Onderwerp: Controleresultaten Incidentele controle + Cafetaria Lunchroom de Sluus met B&B

Ons kenmerk Z2024-003475 / D2024-031689

Onderwerp Resultaat incidentele controle

Incidentele controle / B&B Sluiskade NZ1

Foto 1

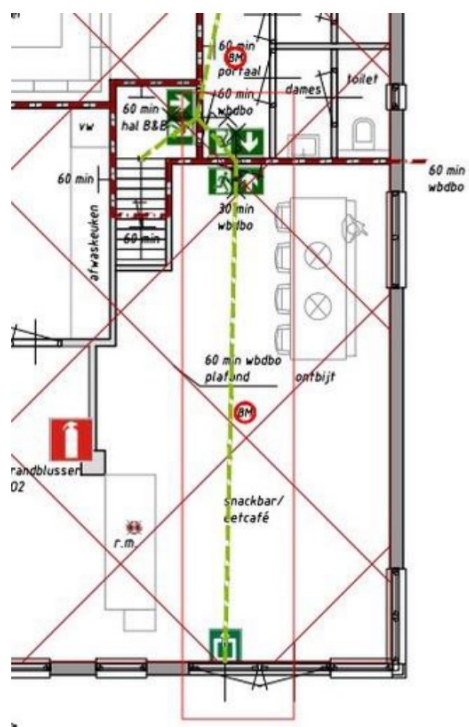
De vergunningstekening komt niet overeen met de werkelijke situatie. De volgende verschillen zijn geconstateerd:

- De tweede vluchtroute door de cafetaria is niet gerealiseerd;
- Er is een doorgang gemaakt van de bedrijfswoning naar de hal met trap richting de B&B;
- De bouwkundige scheiding tussen hal B&B en magazijn is in werkelijkheid niet aanwezig.

Dit betekent dat de tweede vluchtroute alsnog gecreëerd moet worden en daarnaast dient de vergunningstekening aangepast te worden (en opnieuw beoordeeld te worden).
